DODATEČNÉ INFORMACE Č. 6 K ZADÁVACÍM PODMÍNKÁM

Název veřejné zakázky:	Oblastní nemocnice Náchod – I. etapa modernizace a dostavby
Evidenční číslo veřejné zakázky:	636343
Identifikační údaje o zadavateli	
Název:	Královéhradecký kraj
Sídlo:	Pivovarské náměstí 1245, 500 03 Hradec Králové
IČ:	70889546
Veřejná zakázka podle předmětu:	Veřejná zakázka na stavební práce
Forma zadávacího řízení:	Otevřené řízení
Limit veřejné zakázky:	Nadlimitní

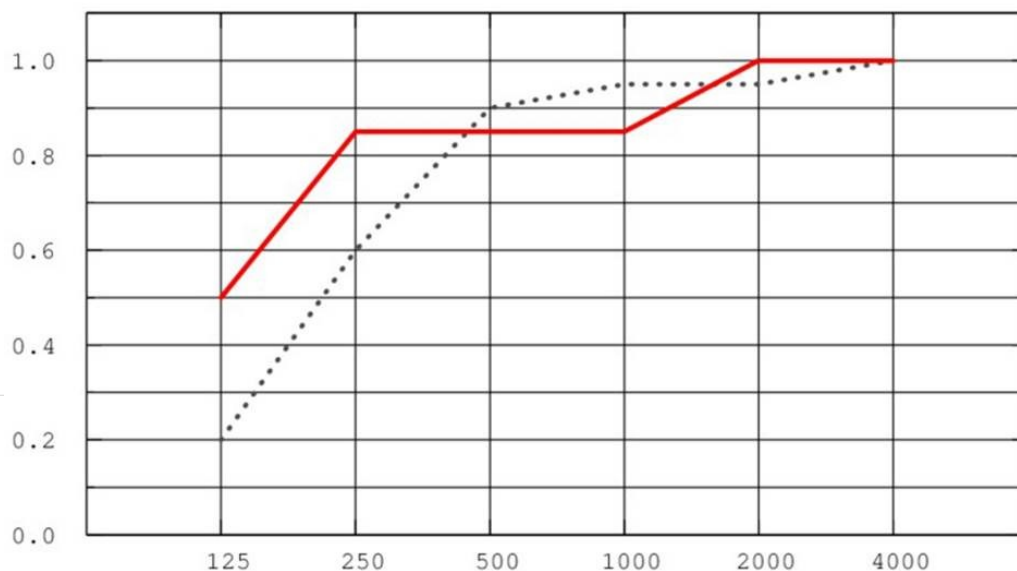
Žádám, aby jste požádal projekční kancelář o doplnění specifikace podhledů. V současné době jsou podhledy nedostatečně specifikovány například:

C 08

Podhled stropu - kancelář ředitele, kancelář náměstka, sekretariát, hala návštěvy, pracovní primářů 1200x600mm

Minerální rastrový podhled akustický

- rastr 1200x600 mm
- neviditelná konstrukce rastru z pozinkované oceli
- tl. desky 40mm
- obvodový viditelný lemovací L profil dle systému
- povrch hladký, barva bílá, viditelné profily bílé

Pro nacenění těchto podhledů potřebuji znát pohltivost α_w =?, a třídu čistoty.

Použité výrobky jsou specifikovány a jsou jasně zadány minimální parametry, které uchazeč splní. V případě skladby C08 se jedná o:

Minerální rastrový podhled akustický
- rastr 1200x600 mm
- neviditelná konstrukce rastru z pozinkované oceli

- tl. desky 40mm

- obvodový viditelný lemovací L profil dle systému

- povrch hladký, barva bílá, viditelné profily bílé

Kde technickým reprezentantem je zvolen výrobek FOCUS DS. Tyto informace jsou uvedeny v textové části zadávací dokumentace ve Svazku 1 – Podmínky a požadavky pro zpracování nabídky.

Tazatel se dále ptá na parametr α_w . Tento údaj se používá pro méně kvalitnější materiály, které nemají širokospektrální parametry. U navrženého materiálu se vyžaduje širší spektrum pohltivosti, takže uchazeč nabídne výrobek, který bude mít stejné nebo lepší parametry než tyto: Zvuková absorpce dle EN ISO 354, klasifikace podle EN ISO 11654, jednotlivé hodnoty pro NRC a SAA v souladu s ASTM C 423.
